RAPPORT À LA COMMISSION SUPÉRIEURE DES SITES PERSPECTIVES ET PAYSAGES  
SÉANCE DU 25 JUIN 2015

SITE CLASSÉ DE LA BAIE DU MONT SAINT-MICHEL  
REQUALIFICATION DU SECTEUR DE LA CASERNE

**Rapport CGEDD n°007944-06**

7. Étude Atelier Jours / DLA / Philippe Jean, « les niveaux sol du polder et eau : chemins et fossés » (mai 2015)

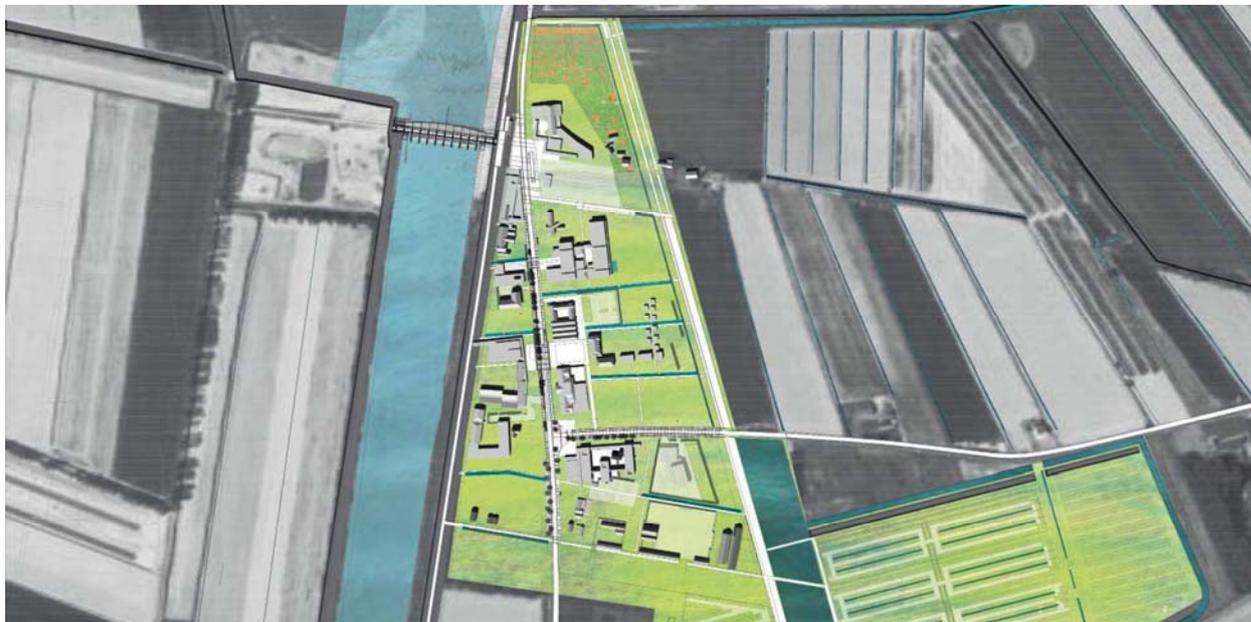
*Le parti retenu par les maîtres d'œuvre des opérateurs (Atelier jours, Dumond-Légrand architectes et Philippe Jean architecte) se propose de réinscrire le quartier dans son environnement paysager en tirant parti des potentiels de ce site de « **polder boisé** » (cf. illus. 7, ci-après)*

- *le niveau de l'eau restituant un réseau de fossés de drainage des polders ;*
- *le sol du polder (entre 7,30 et 7,40 NGF) où le réseau des cheminements et fossés doit ouvrir l'ensemble de La Caserne à la déambulation. A ce niveau il est proposé de réaliser des espaces de commerces et d'accueil, à l'exclusion de toute fonction d'hébergement ;*
- *le sol haut (10,00 NGF) au-dessus de la cote de submersion connue à 9,50 NGF, devenant le niveau de référence des architectures nouvelles, à la bonne hauteur pour permettre l'évacuation des personnes par un réseau de passerelles privées et publiques desservant les constructions et reliées par endroits à la digue du Couesnon.*

8. Étude Atelier Jours / DLA / Philippe Jean, « le projet repose sur l'existence de 4 niveaux : niveau de l'eau, sol du polder, sol haut, - canopée » (mai 2015)

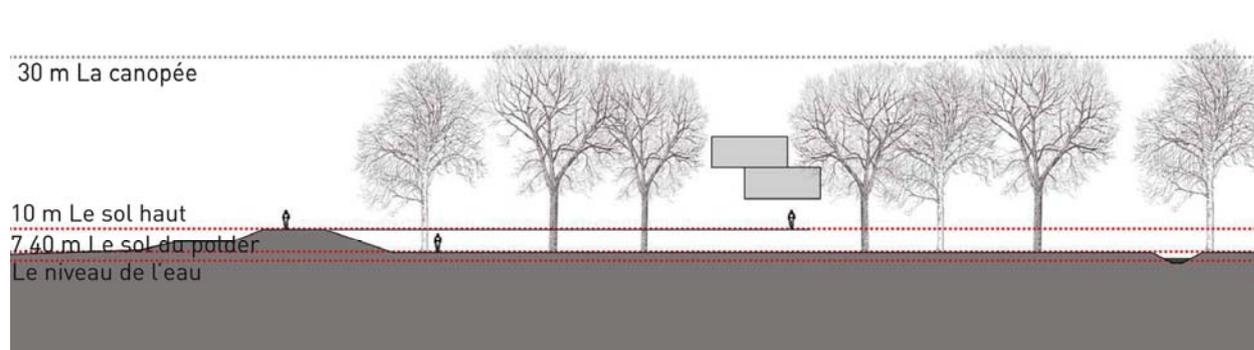
En matière de hauteur des constructions nouvelles, compte tenu de ce niveau de référence proposé à 10.00 m NGF pour tenir compte du niveau de submersion, il est proposé des constructions sur pilotis d'un rez-de-chaussée et trois étages couverts en terrasses. » (cf. illus. 8, ci-dessous)

La CDNPS a validé le principe des hauteurs des constructions – R+ 3, ne dépassant pas la canopée (cf. *illus. 8, ci-avant*) – mais a demandé que les bâtiments implantés en lisières soient plus bas.

9. Périmètre de transcription "réglementaire" de la charte (doc. DREAL, juin 2015)

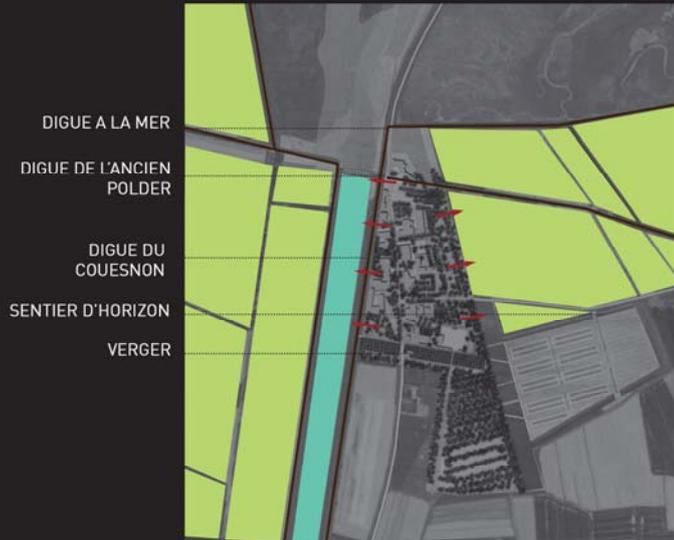
Elle a, enfin, approuvé le plan proposé par la DREAL pour répondre aux demandes des trois maires concernés (cf. *illus. 9, ci-contre*).

10. Principes de la charte de La Caserne (Atelier Jours / DLA / Philippe Jean, mai 2015)

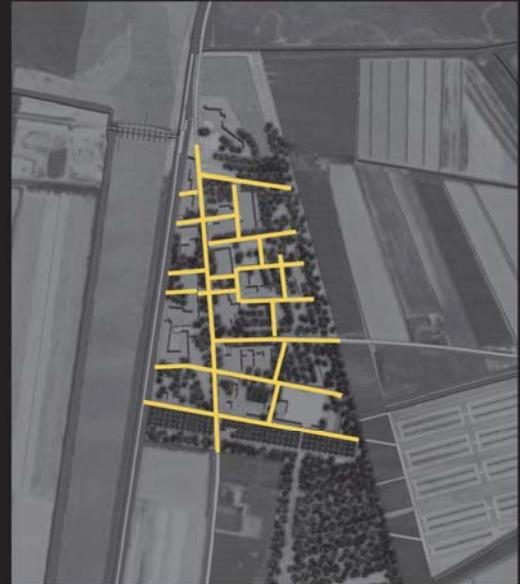
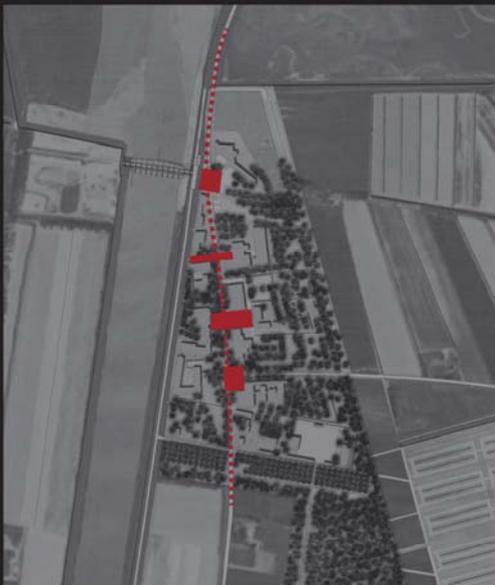
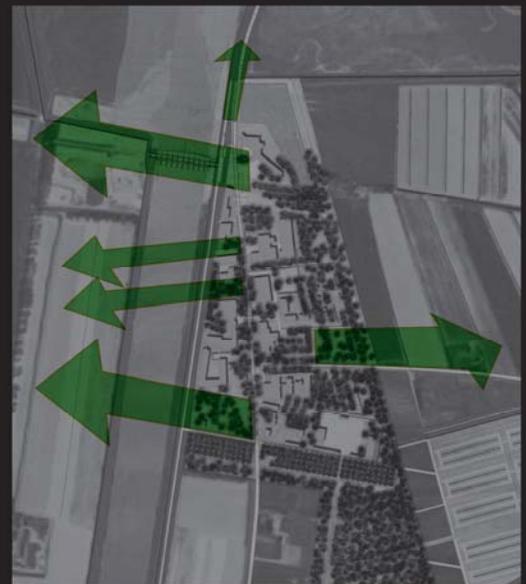
- Le traitement du « hameau » en polder (cf. *illus. 7, ci-avant*) ;
- La trame traversante des cheminements (cf. *illus. 10, ci-après*) ;
- Rupture de la linéarité de la « grande rue » (cf. *illus. 10, ci-après*) ;
- L'ouverture de fenêtres vues vers l'extérieur du hameau (cf. *illus. 10, ci-après*) ;
- La création de passerelles au niveau 10.00 NGF (cf. *illus. 8, ci-avant*) ;
- La hauteur des bâtiments R + 3 d'un rez-de-chaussée sur pilotis à l'intérieur du hameau et plus basses dans les lisières nord, est et sud (cf. *illus. 8, ci-avant*).
